Material angående SKI:s
beredning av KBS' geologiska
kompletteringsrapport

GRANSKNINGSUTLÅTANDE

avseende KBS-utredningen

**KOMPLETTERANDE GEOLOGISKA UNDER-
SÖKNINGAR**

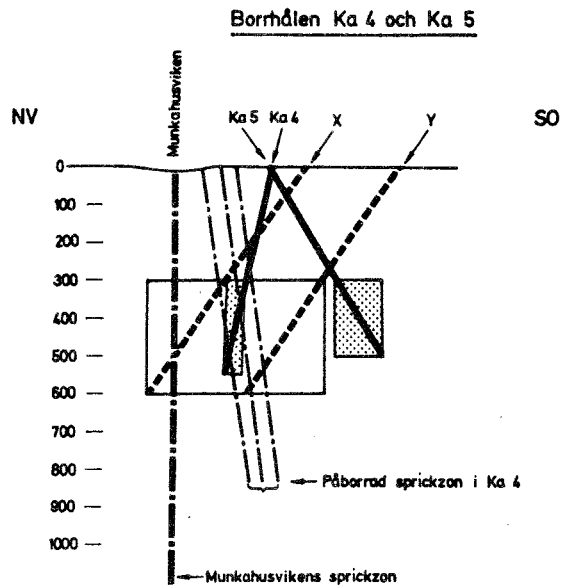
"Ka_5 är placerat nära Ka 4 riktat söderut från sprickzonen. Denna utsättning är avsedd att belysa förhållandena vid gränsen mellan sprickzonen och mer ostörd berggrund."

Enligt beprövad geologisk erfarenhet kan borrhålet med denna ansättning aldrig nå sitt syfte. Det kan aldrig uppfylla sitt syftemål eftersom det borrar från krosszonen och ej mot denna (se fig. 3.1.1).

DE STRECKADE LINJERNA X OCH Y VISAR HUR BORRNINGEN BORDE HA UTFÖRTS FÖR ATT TÄCKA SA STOR DEL SOM MÖJLIGT AV OMRÅDET SO OM SPRICKZONEN MELLAN 300 OCH 600 M DJUP. REKTANGLARNA MED RASTER VISAR VAD SOM BLEV UNDERSÖKT OCH DEN VITA REKTANGELN VAD SOM SKULLE BLIVIT MED RÄTT ANSÄTTNING.

FIG NR 3.1:7
 DE STORA ÖVERSKJUTNINGSZONERNAS DAGUTGÅENDEN SAMT ZONEN (2) SKÄRNING PÅ
 250 OCH 500 m DJUP
 PROFILLINJEN A-B

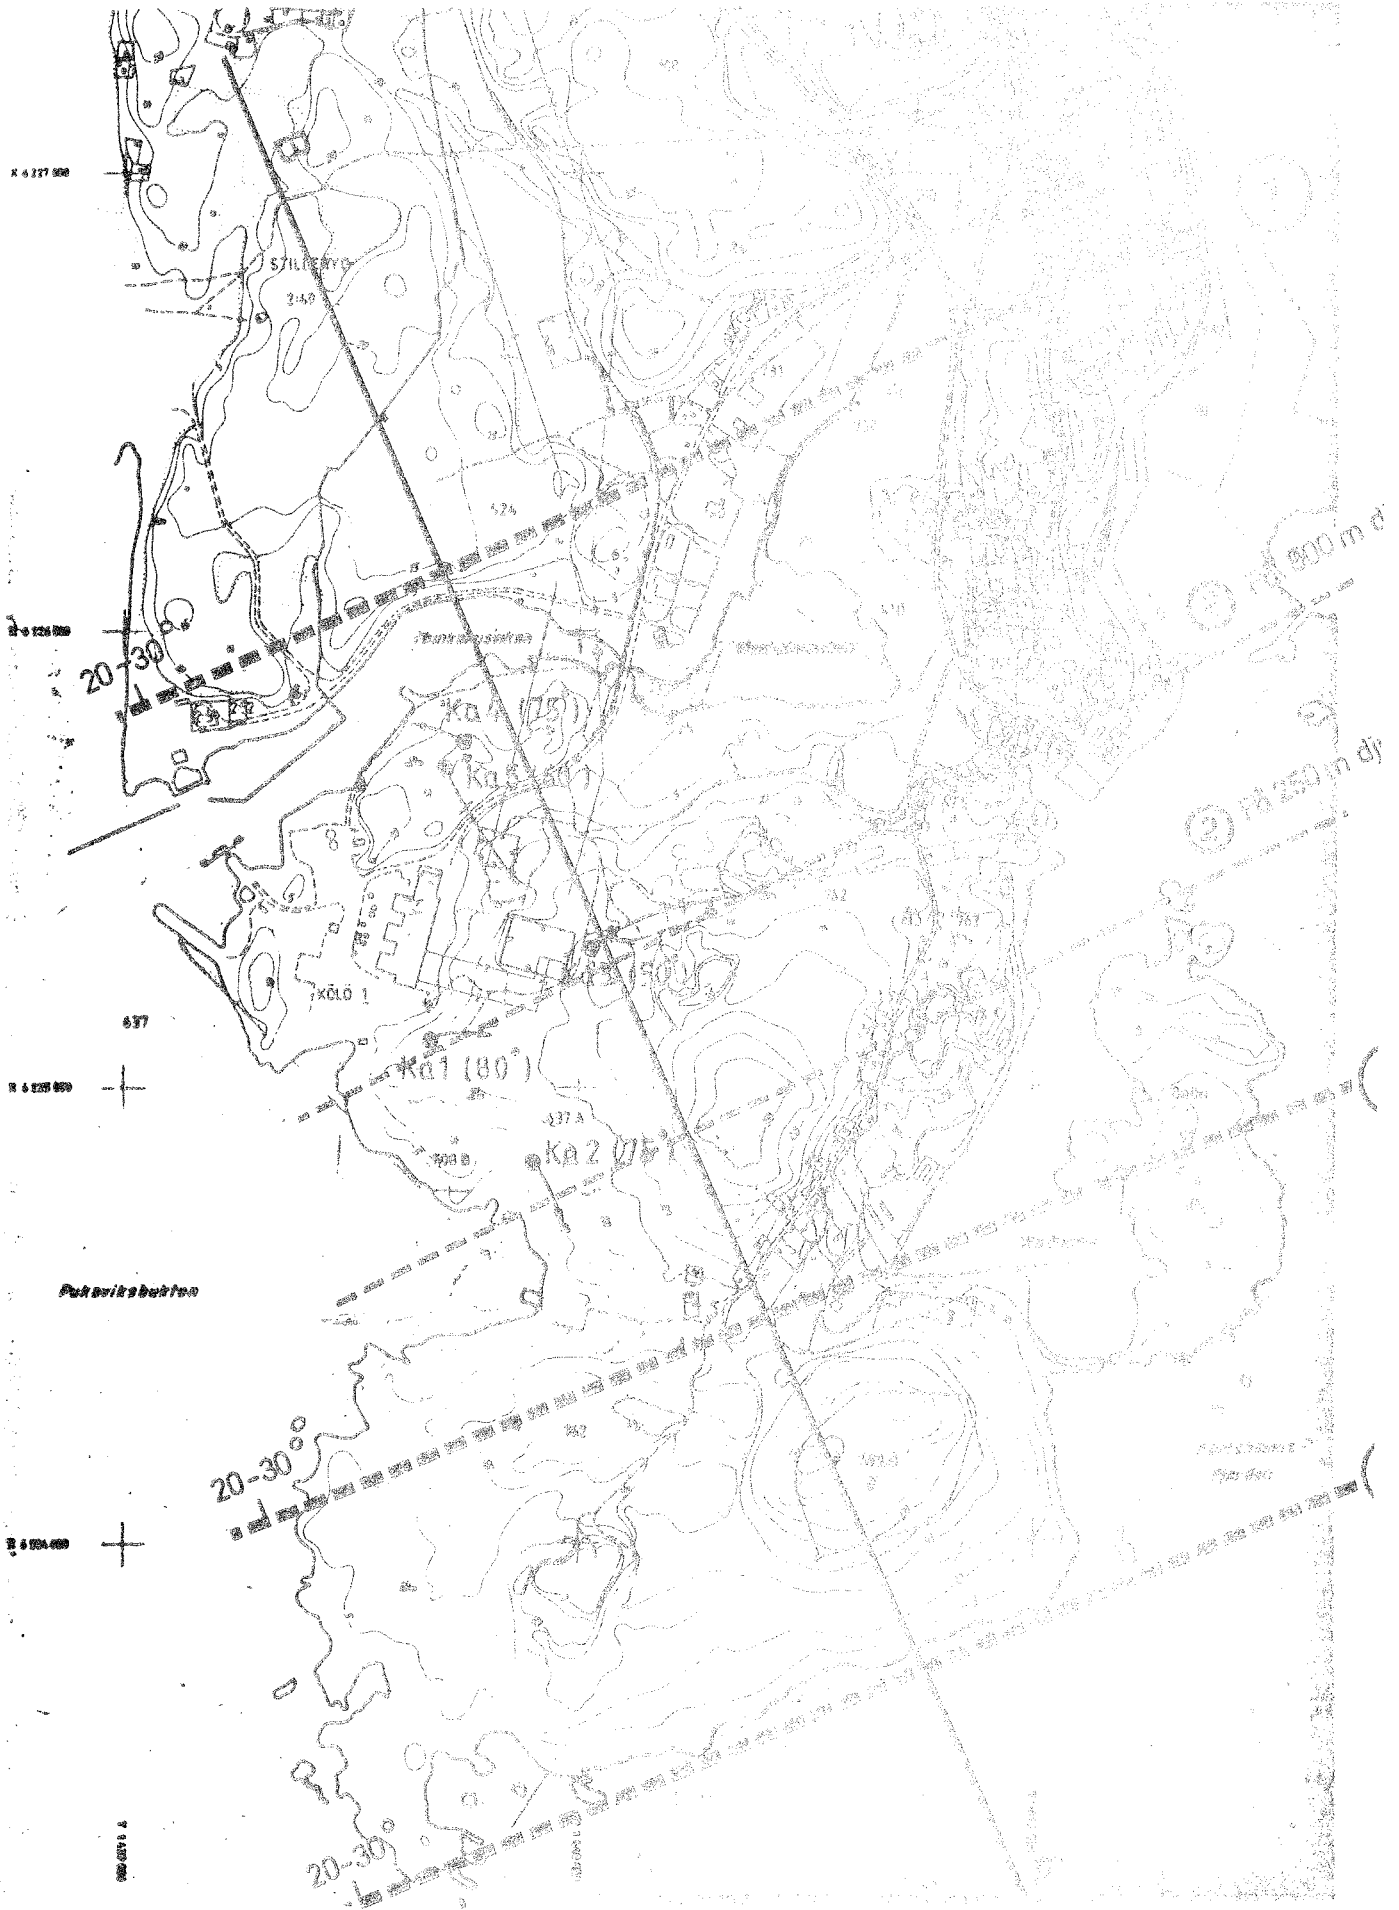
Beträffande diabasgången finns icke angivet hur den stupar och var den återfinns på 500 m nivå. Diabasen är artfrämmande från de andra bergarterna och måste därför ges en bred skyddszon, icke minst med tanke på att eventuella rörelser i berggrunden kan inträffa längs det svaghetsplan som diabasen utgör.

Eftersom det icke finns någon detaljerad geologisk karta går det icke att se om diabasen löper obruten eller om den är förskjuten vid krosszonerna. Det senare förefaller sannolikt där sprickzonerna 5, 6 och 11 skär diabasen. Sådana diabaspartier blir alltid speciellt kraftigt uppkrossade beroende på diabasens speciella egenskaper och därför att den här uppträder som en skiva genom berggrunden. Gruppen anser det vara otillfredställande att diabasens läge på 500 m nivån ej blivit bestämd och att förvarets gräns mot öster därför ej heller kan bestämmas. Den av KBS utsatta gränsen kan behöva flyttas åt väster.

Fig 3.1:8

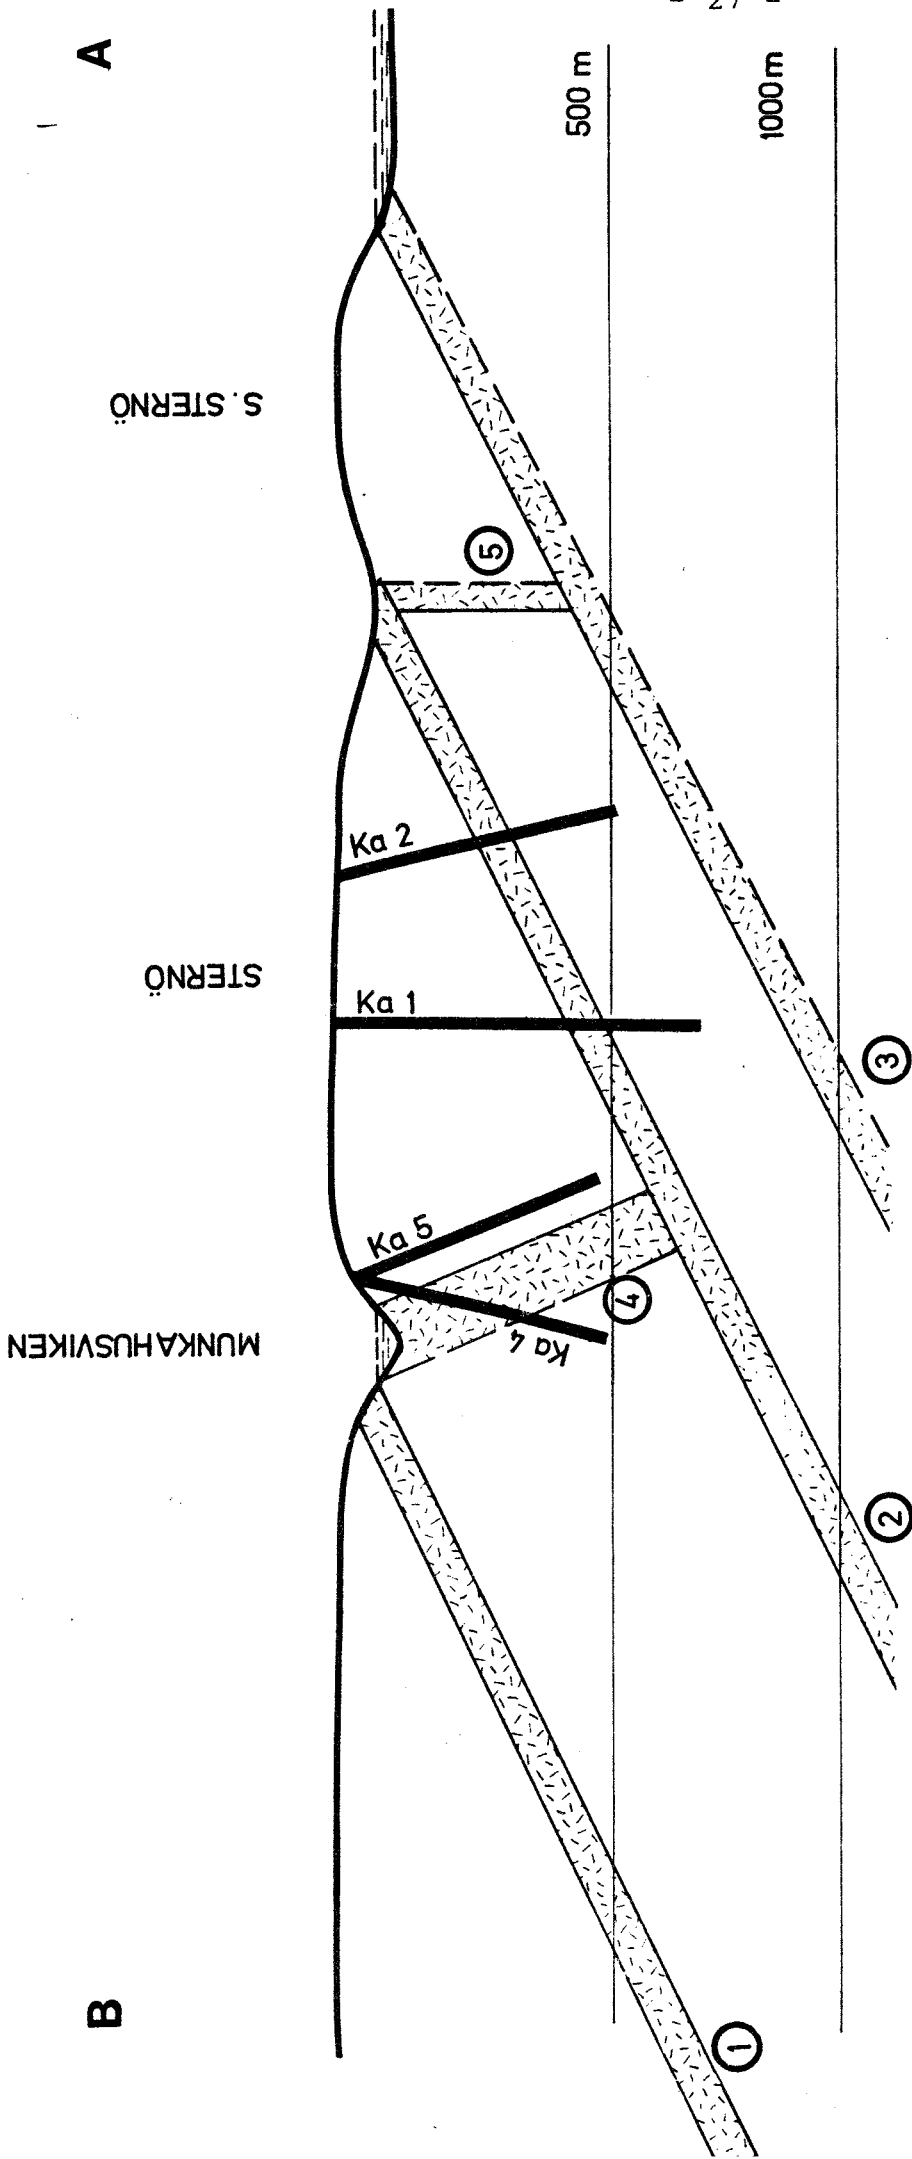
SKI-gruppen hävdar att sprickzonen i Munkahusviken har en lutning av ca 65° mot söder och tväras av borrhål Ka 4. Denna zon har av SGU bedömts stå brant. Detta grundas på regionala tektoniska studier, vilka också tyder på att zonen är av skjuvkaraktär.

Borrhålet Ka 4 har utförts för att undersöka sprickzonens effekt på sidoberget. Den förhöjda sprickfrekvens som registrerats motsvarar närheten till sprickzonen. Det finns inget observationsunderlag från detta borrhål som bekräftar granskningsgruppens påstående att sprickzonen lutar 65° mot söder.

FIG NR 3.1:10
SPRICKTEKTONISK SAMMANSTÄLLNING

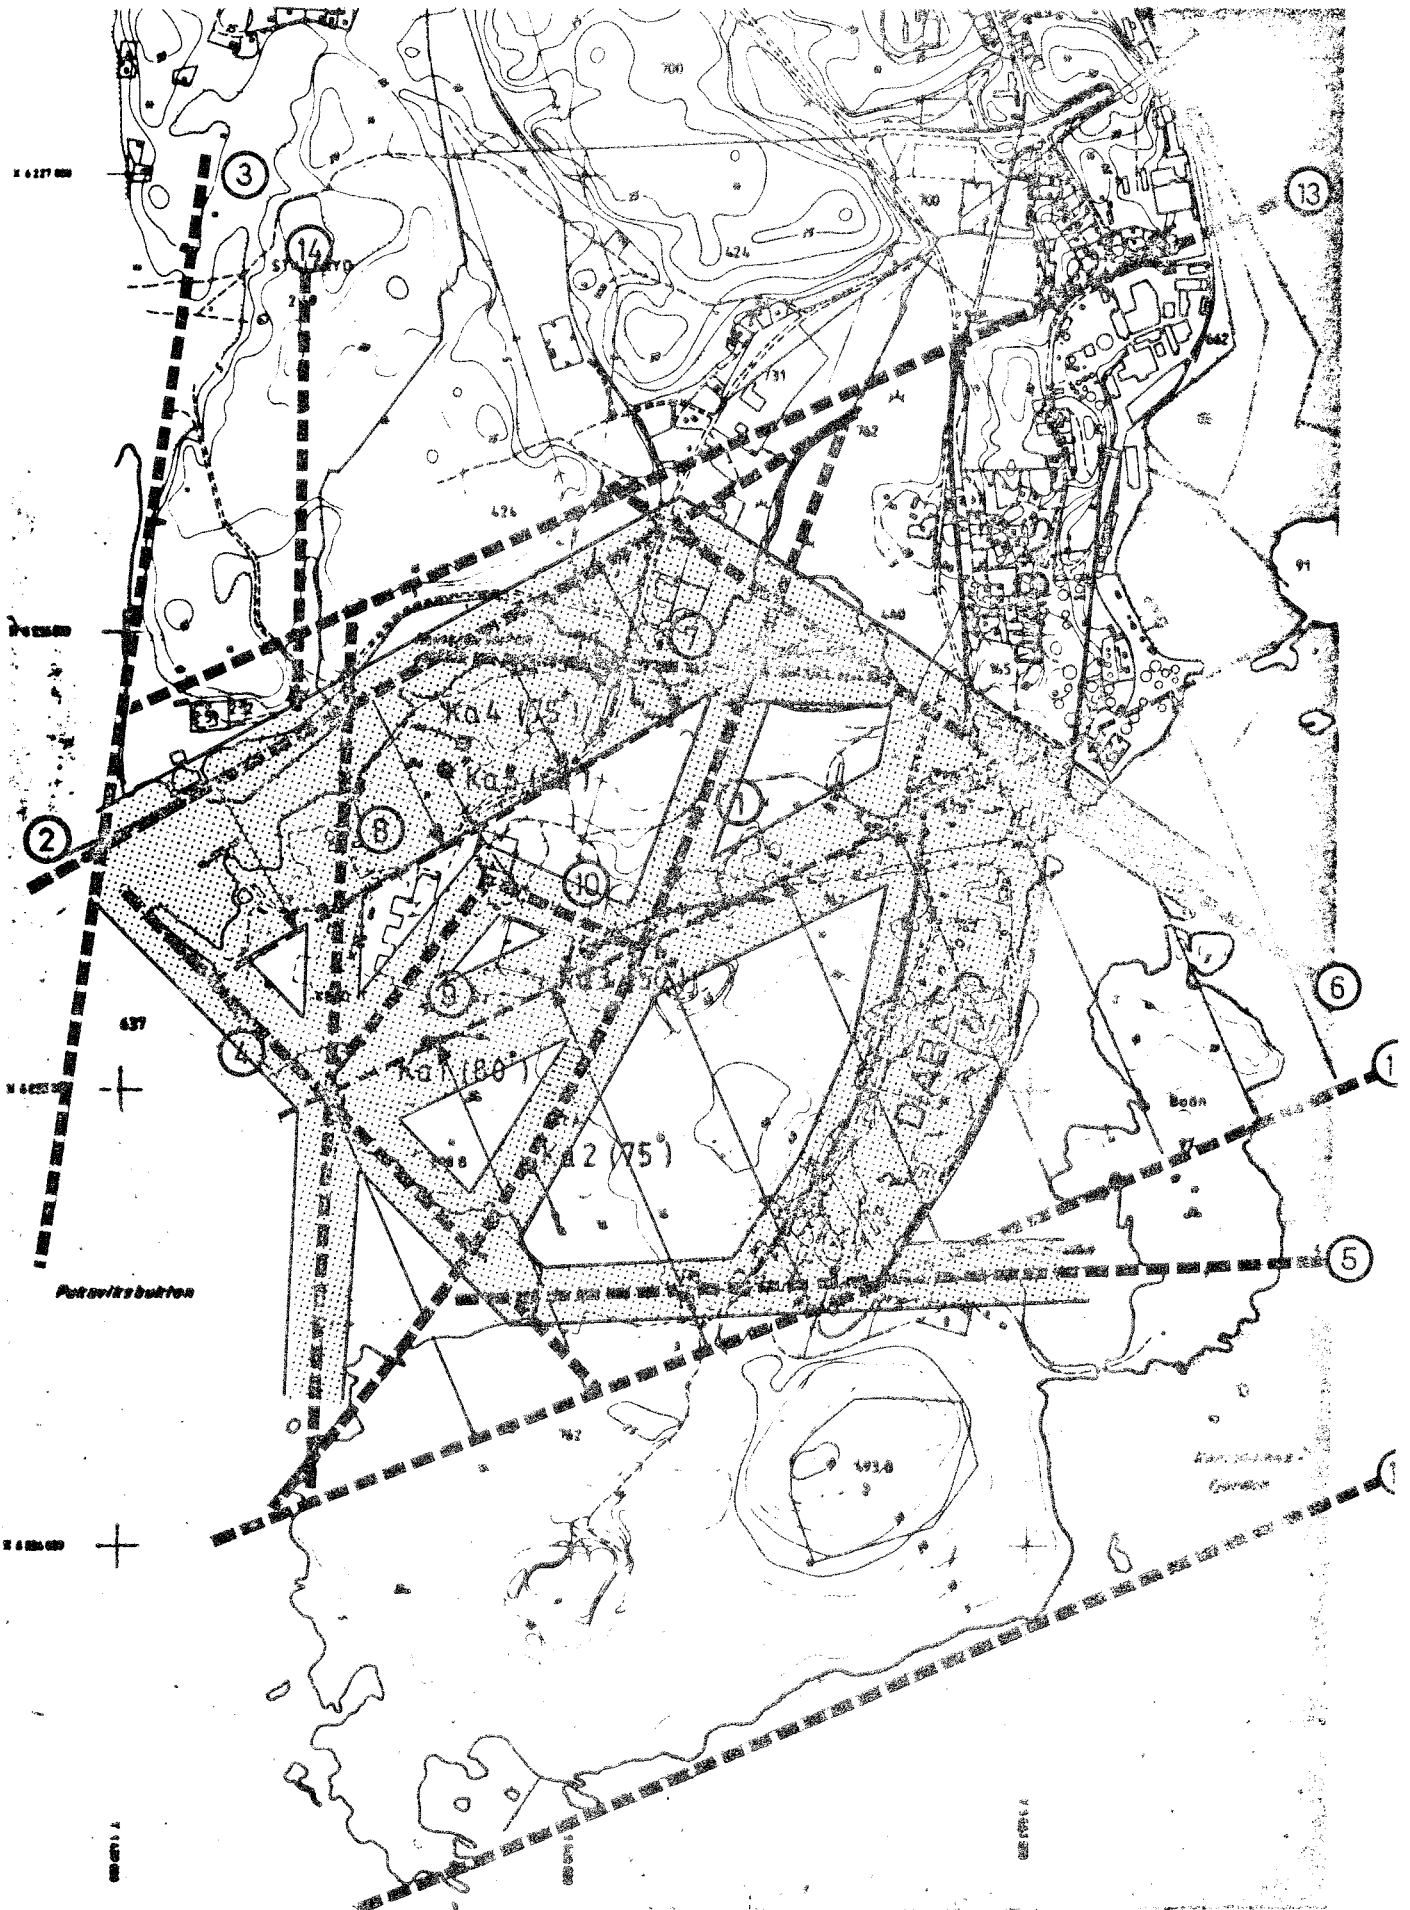
Anm. Det må påpekas att även om man utgår från att KGs felaktiga bild av förekommande sprickzoner skulle gälla (fig 3.1:10 i KGs utlåtande), finns inom sternöområdet utrymme för slutförvar i ett plan av högaktivt avfall från 30 års drift av 2 st reaktorer.
